RAPPORT DE L'INSPECTION  
DES INSTALLATIONS CLASSEES

-----  
**Société SAS FRANCEPIERRE Poitou-Charentes**  
**RD 951**  
**86800 JARDRES**

**Objet :** Demande de renouvellement d'autorisation d'exploiter une carrière aux lieux-dits « Les Chagnerasses », « Plantier de la Chapelle », « Sur les Chaumes » et « Chez Pajot » sur les communes de SIREUIL et CHAMPMILLON (16)

Les deux schémas ci-dessous illustrent la modification du dimensionnement demandée :

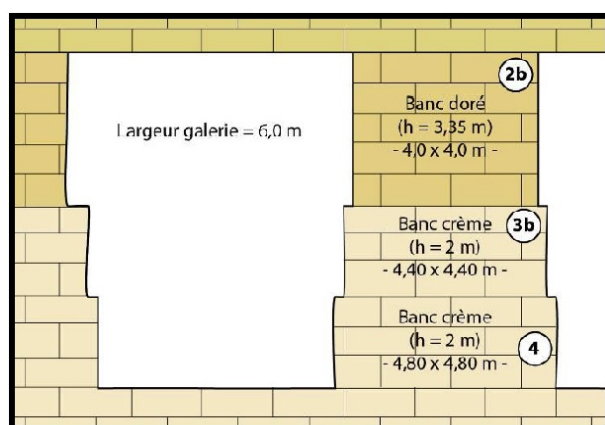
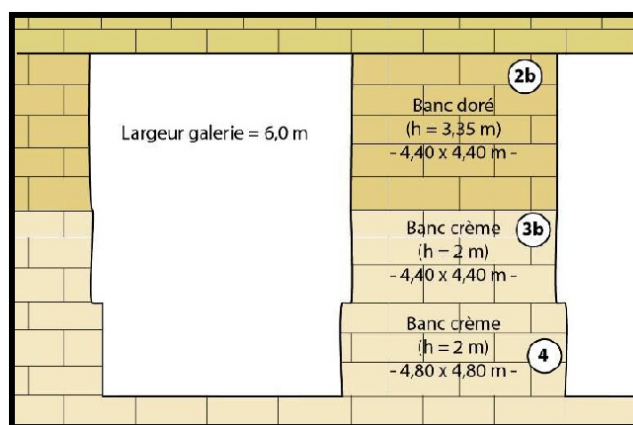
Il est à noter que dans le cadre du présent dossier de renouvellement, la société FRANCEPIERRE sollicite l'autorisation de modifier le dimensionnement des chambres et piliers pour permettre une circulation plus aisée des engins dans la carrière. Par conséquent l'exploitant a demandé à l'INERIS son avis sur la stabilité du massif suite à cette modification.

L'INERIS indique dans son avis qu'en diminuant le taux de défrètement (proportion de matériau exploitée : surface des galeries/surface totale) moyen de l'exploitation (passage de 84 % à 82 %), ainsi que l'élancement des piliers, cette modification n'affectera pas (voire améliorera) la stabilité générale de l'exploitation, les conditions géologiques et géotechniques demeurant comparables à l'existant.

L'étude de stabilité s'accompagne néanmoins des recommandations suivantes, qui devront être suivies par l'exploitant :

- surveiller régulièrement l'aspect du toit immédiat et s'assurer de la reprise des fissures naturelles par les piliers, d'autant plus qu'une des banquettes (ou décrochements) dans le pilier disparaît. La présence de diaclases (fractures naturelles classiquement observées dans les exploitations en massif

calcaire) peut dégrader localement la tenue du toit lorsqu'elles deviennent trop importantes (ouverture et longueur) et/ou sont mal orientées par rapport à la géométrie des ouvrages ;

- en conditions défavorables, tenter de décaler et d'augmenter la dimension des piliers pour venir reprendre ces fractures en leur sein. En cas d'apparition de difficultés ou de signes de dégradation, des mesures de protection doivent être adoptées, comme un renforcement local du toit par boulonnage (diacalse dans l'axe médian d'une galerie), associé, si nécessaire, à la pose d'un grillage ;
- laisser une planche d'épaisseur suffisante au toit ;
- ne pas dépasser une largeur de galerie de 6,0 m ;
- et éviter les coups de scie en profondeur dans le pilier au niveau du toit.

ANNEXE N°3 : PLAN ZONE G

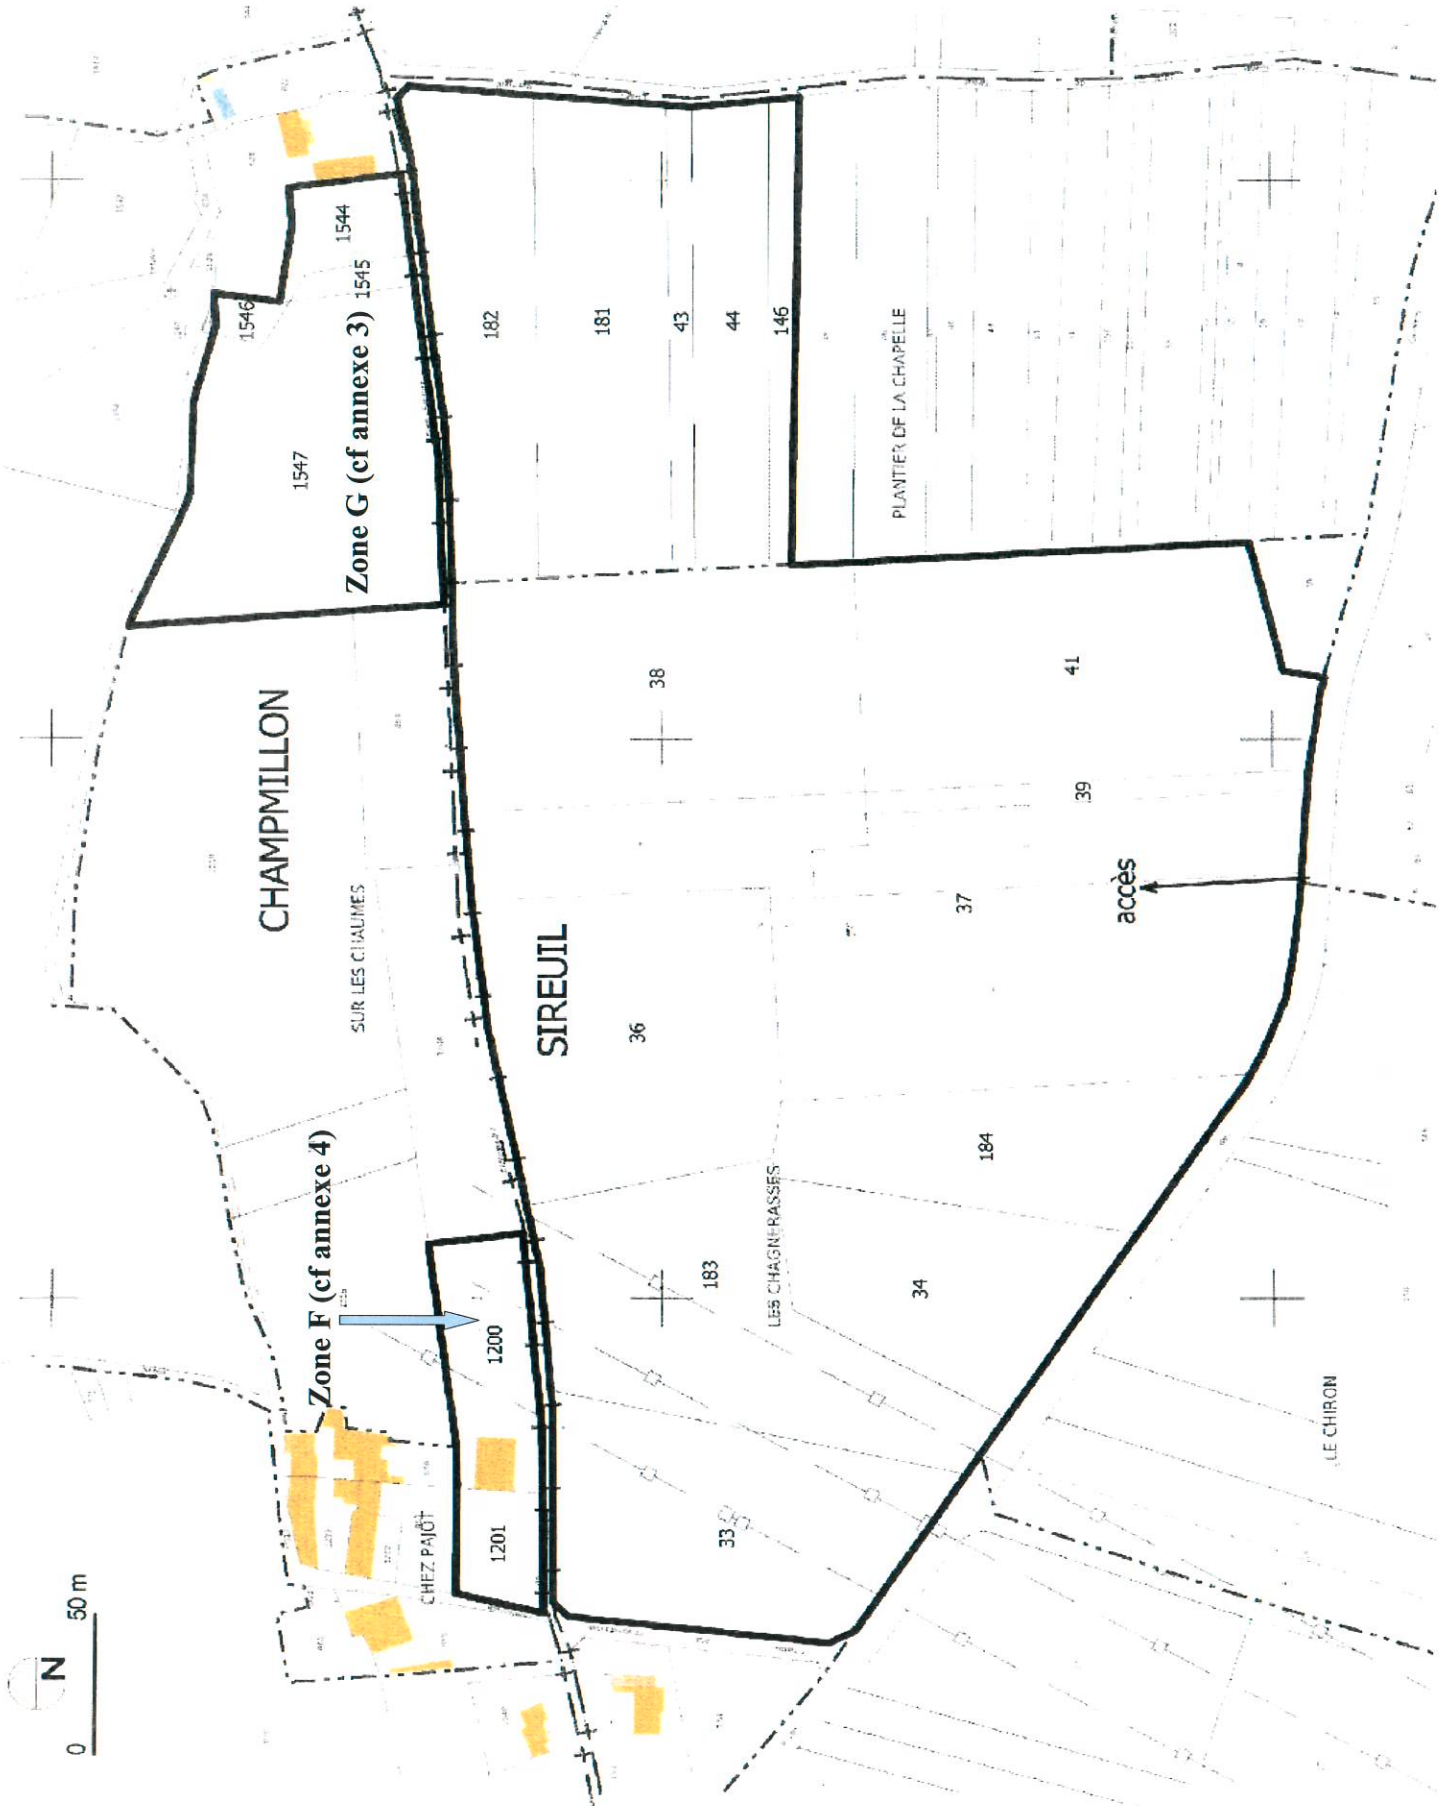
- La parcelle cadastrée B1544 concernée par le périmètre de la carrière se situe partiellement en zone constructible. Il conviendra de revoir le périmètre exploitable pour respecter la zone U de la carte communale ;
- les parcelles cadastrées B 1200 et 1201 bordent une zone constructible U, il conviendra de définir une bande de retrait en limite de ces zones afin de garantir l'intégrité dans le temps des éventuelles futures constructions.

la carte communale a effectivement été révisée et approuvée le 27 novembre 2013 intégrant en partie la parcelle en zone constructible (zone U). Ce changement induit une incompatibilité entre l'existence de la carrière et le document d'urbanisme opposable en vigueur.

- exclusion du périmètre de la carrière de la parcelle B1544 sur la commune de CHAMPMILLON dans sa totalité (le périmètre exploitable se retrouve donc à 4 m des limites cadastrales de la parcelle). La surface totale de la carrière passe donc de 118 843 m<sup>2</sup> à 117 629 m<sup>2</sup> (cf plan zone G joint en annexe 3) ;
- exclusion du périmètre exploitable de la zone d'emprise du chai sur les parcelles B 1200 et 1201 sur la commune de CHAMPMILLON (cf plan zone F joint en annexe 4) ;

# ANNEXE N°4 : PLAN ZONE F

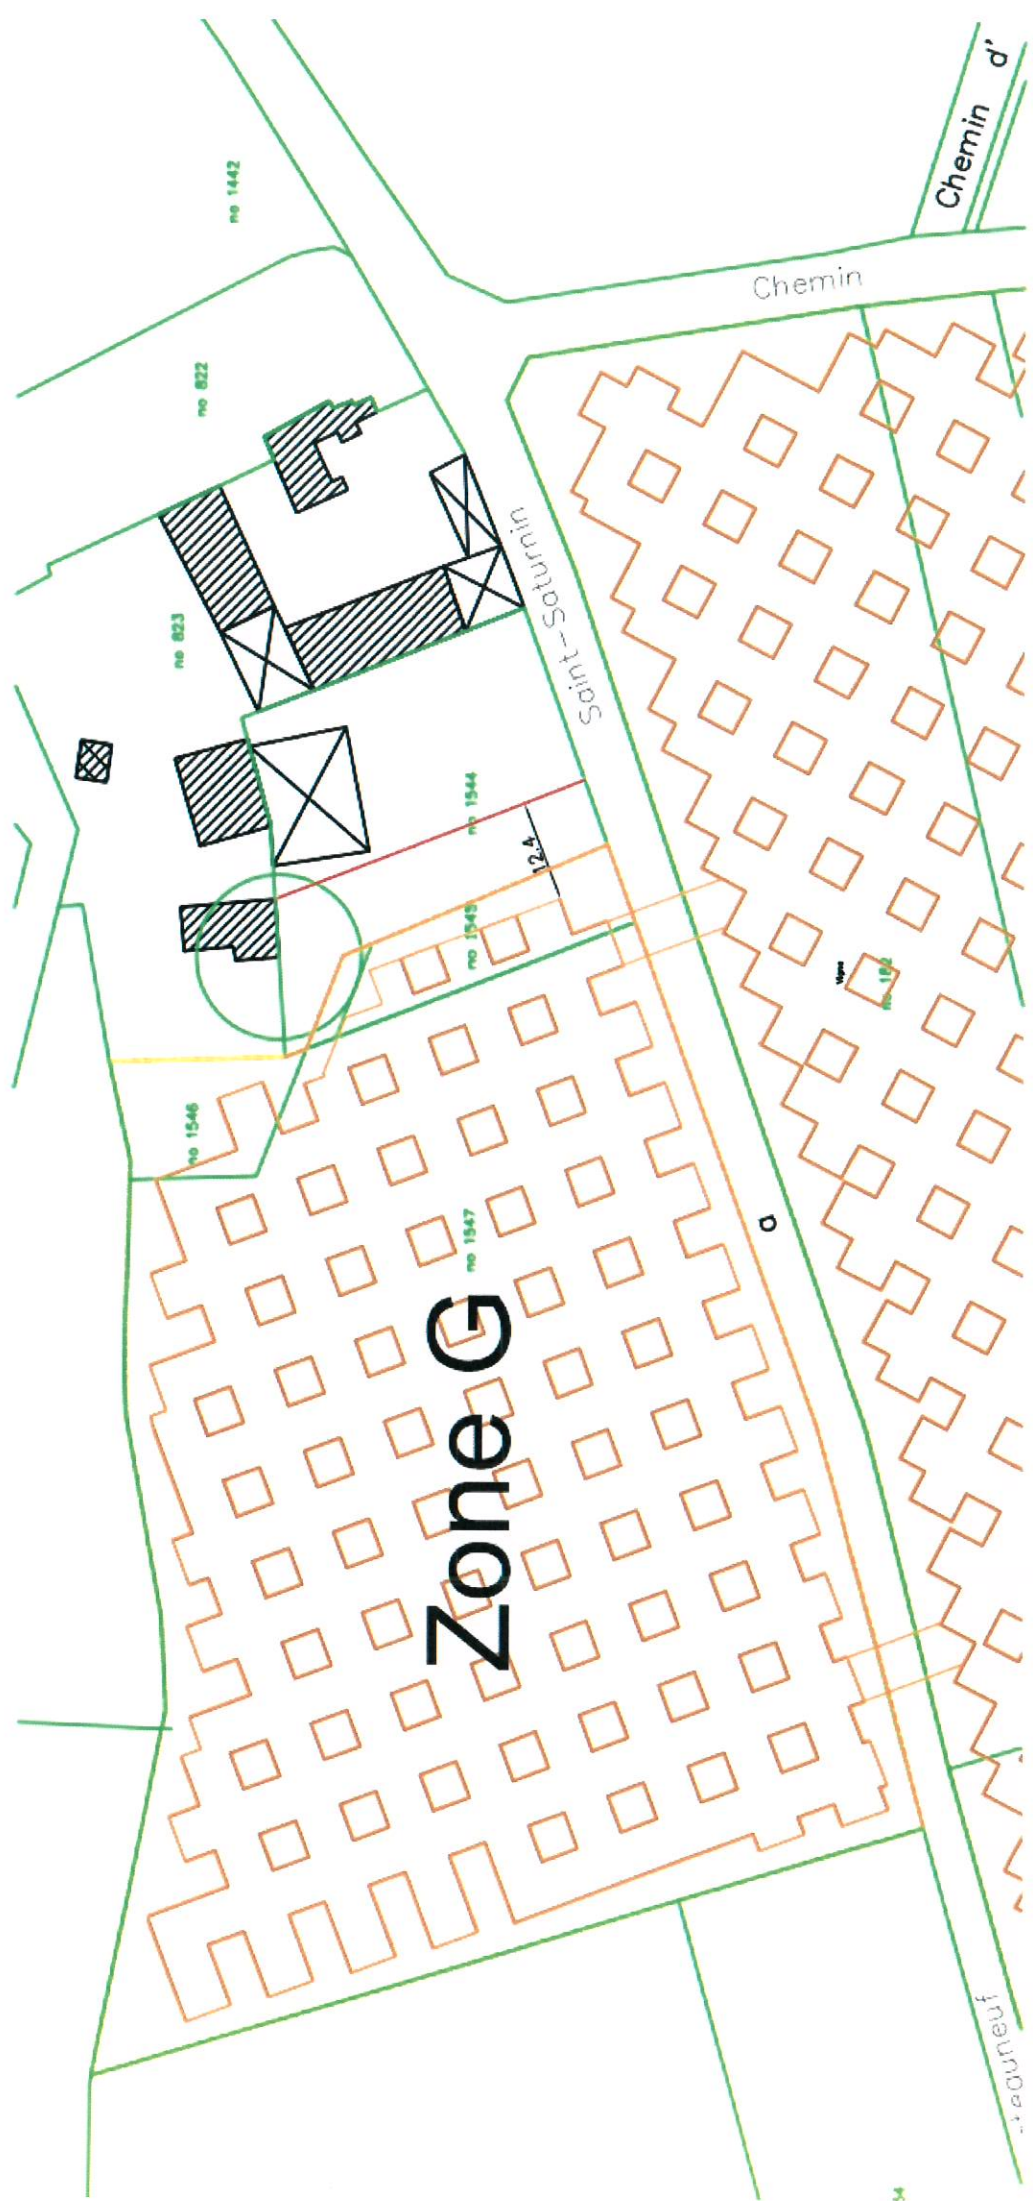
Concernant les limites de sécurité vis-à-vis des zones constructibles (parcelles B 1200, 1201, 1544) :

La limite de sécurité a été définie dans l'arrêté préfectoral du 18/04/2003 et est égale à la moitié de la distance entre le plafond de la carrière et le sol. Cette dernière étant comprise entre 4 et 7,5 m, l'exploitant a décidé d'appliquer une distance de 4m de façon conservatoire. Pour rappel, une expertise de l'INERIS a démontré que le dimensionnement des galeries et des piliers permet de garantir la stabilité du massif.
